福島第一原子力発電所の新設設備の耐震設計の基本方針について（案）

2021年6月28日

東京電力ホールディングス株式会社

3-3. 3号機R/B屋根排水の変更について(案)

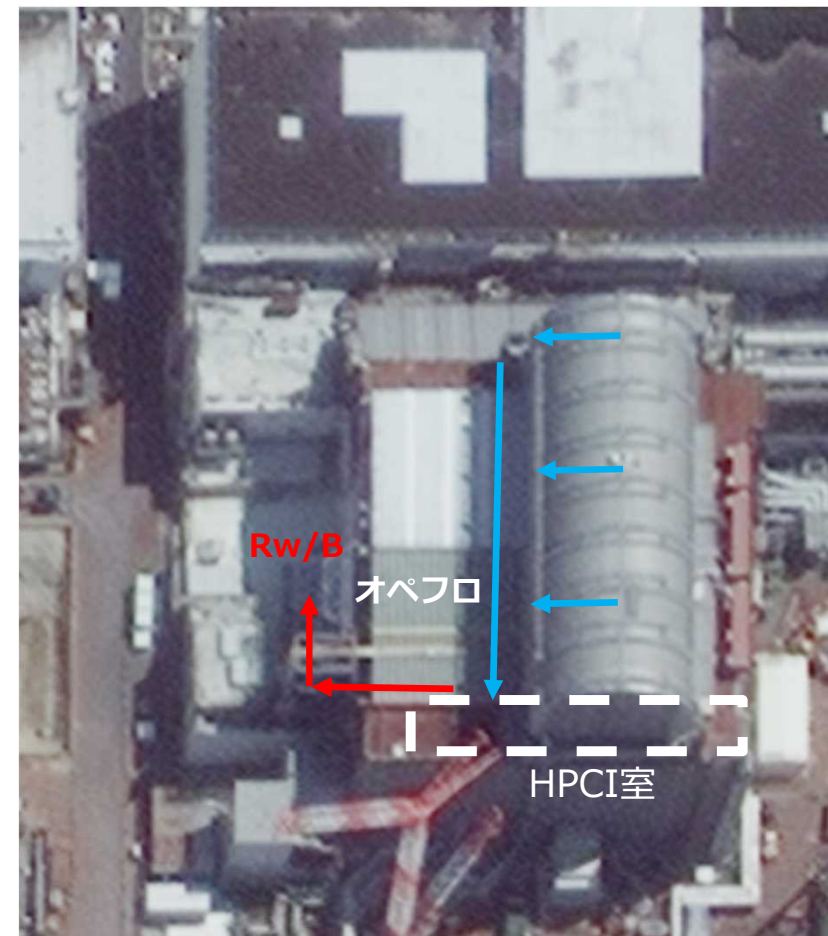
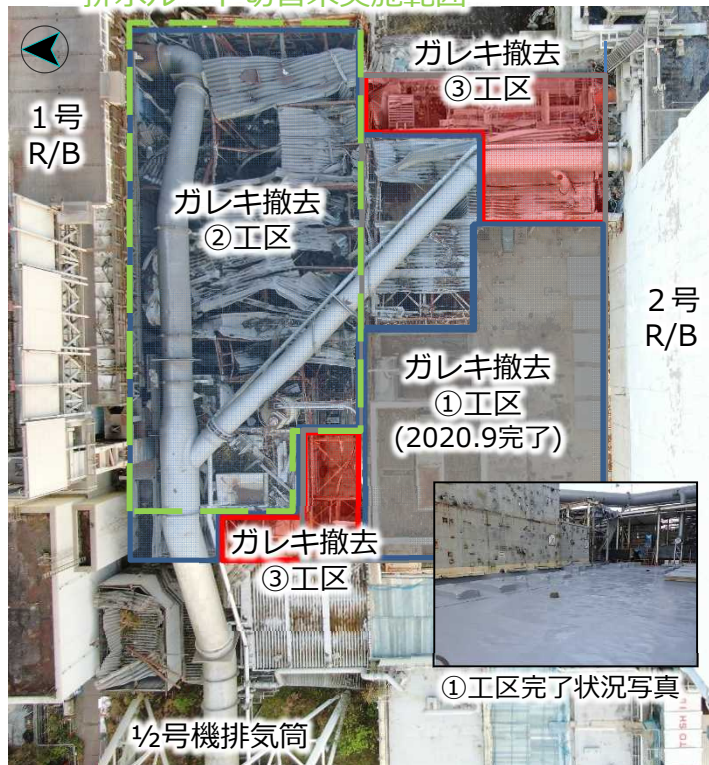
滞留水抑制対策として、屋根の修理、フェーシングの計画前倒しを検討すること

- ・ 1号機Rw/Bの屋根修理工事において、ガレキ撤去作業と排水路切替作業を並行作業化し、工程短縮を検討する。
- ・ 1号機北西部について、カバー設置工事の中で、仮設的にフェーシングを行う。
- ・ 2号機、3号機西（山）側については、関連工事と今後も調整の上、フェーシングの実施を検討し、2023年度末までに1-4号機周辺のフェーシング5割程度完了を目指す。
(2020年度末進捗：約25%)
